15 февраля 2018г.

**Обследование технического состояния
деревянных конструкций строения бани.**

Объект исследования: Одноэтажное строение бани.

Не обработанная поверхность внутренних стен

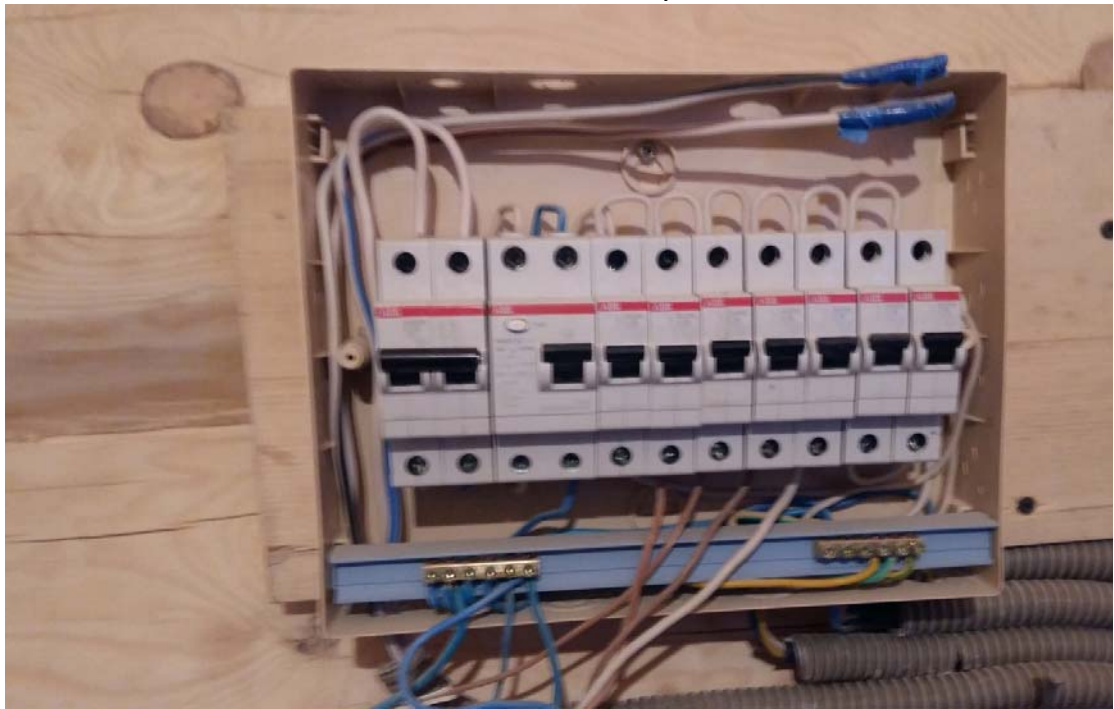
8. Деревянная внутренняя обшивка стен не обработана.(не шлифована) Поверхности имеют значительную шероховатость, что не безопасно при дальнейшей эксплуатации. [ГОСТ 11047-90, п.1.1.12, не более 200мкм]
